**Asunto: Alegaciones al parque eólico El Acebo de 81,76 MW
y su infraestructura de evacuación**

En relación con el anuncio de Información pública de solicitud de autorización administrativa previa y declaración de impacto ambiental del anteproyecto del parque eólico El Acebo de 81,76 MW y su infraestructura de evacuación, en los términos municipales de Santiurde de Toranzo, Vega de Pas, Villacarriedo, Villafufre, San Pedro del Romeral, Luena, Arenas de Iguña y Molledo, en la Comunidad Autónoma de Cantabria. Expediente IGE 9-2020, comparezco y formulo las siguientes

Figura 24. Esquema de la infraestructura de evacuación relativa al parque eólico El Acebo

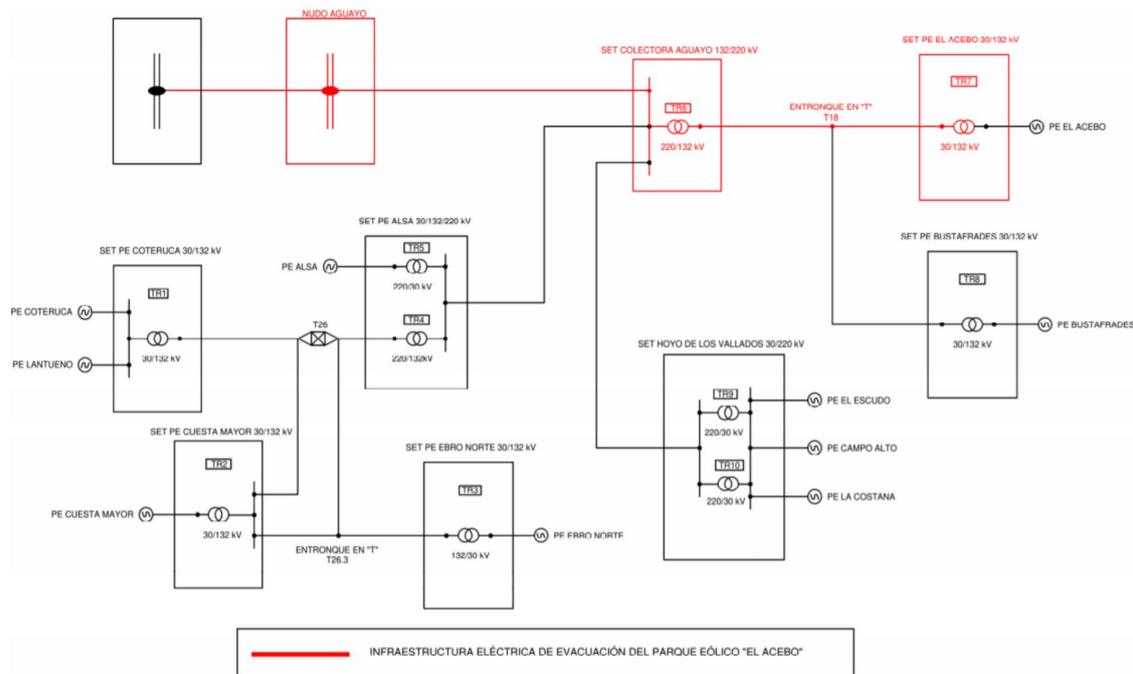
Esquema de parques eólicos interconectados, Pag. 84 del EiA, todos ellos promovidos por GCP.

Dado que el **parque eólico “El Acebo” comparte con los parques eólicos “Cuesta Mayor”, “La Coteruca”, “Bustafrades”, “Lantueno”, “Alsa” y “Ebro Norte”**, la **infraestructura del denominado “nudo Aguayo”**, tal y como se muestra en la Figura 24, (tomado del EiA, 4.1.2 Descripción de la infraestructura de evacuación, pag. 84), los parques eólicos recién nombrados junto con el Parque eólico de El Acebo **constituyen un parque eólico único de cerca de 400 MW de potencia eléctrica instalada.**

Teniendo en cuenta que el EsIA presentado por el promotor se refiere exclusivamente al parque eólico “El Acebo” y no integra el conjunto de dichos elementos e infraestructuras, circunscribiendo la descripción estudio a un único proyecto, se considera que la valoración de los impactos practicada resulta sesgada y, a todas luces, incompleta. La omisión de la descripción de los elementos e infraestructuras del resto de parques eólicos del complejo de producción energética, así como de la valoración de sus impactos, imposibilitan, al contrario de lo que hace el EsIA, la obtención de conclusiones certeras de la magnitud y complejidad de los efectos adversos sobre los diferentes factores ambientales, culturales y sociales.

Por lo tanto, debería de haberse elaborado un único Estudio de Impacto Ambiental para el conjunto de los proyectos citados y realizarse la evaluación de impacto ambiental de manera conjunta.
